改善箇所説明図

シャシフレーム間マフラー

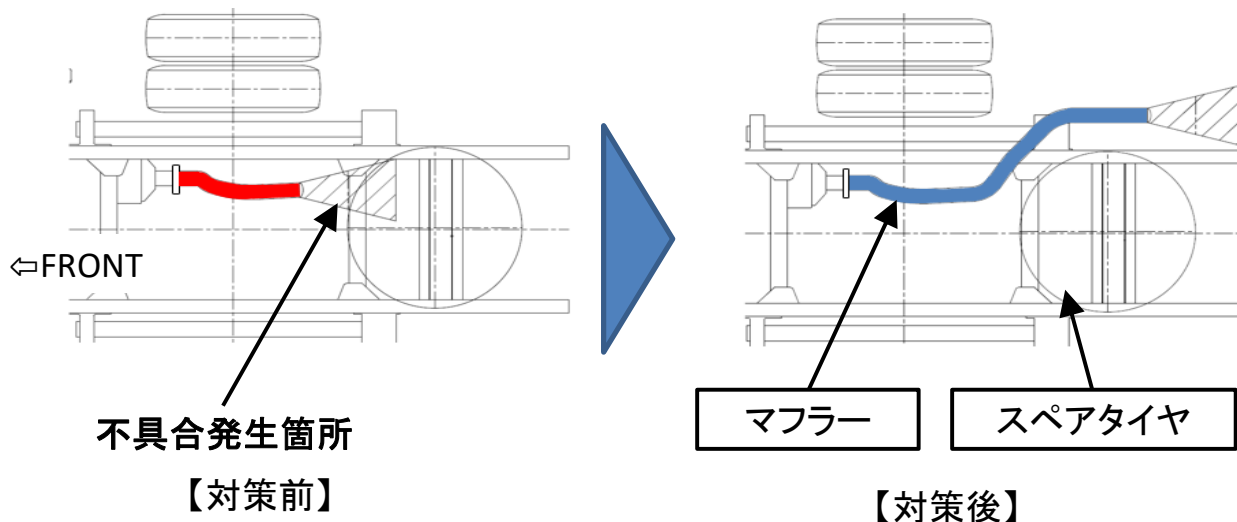
小型トラックのスペアタイヤをリヤオーバーハング中央に設置しマフラーを変更した車両において、設計のレイアウト検討が不十分であったため、排気ガスがスペアタイヤに吹きかかるものがある。そのため、停車中のDPF再生時にスペアタイヤ表面が高温に晒され、当該タイヤの劣化を早めるおそれがある。

全車両、マフラーを対策品に交換するとともに、スペアタイヤを新品に交換する。
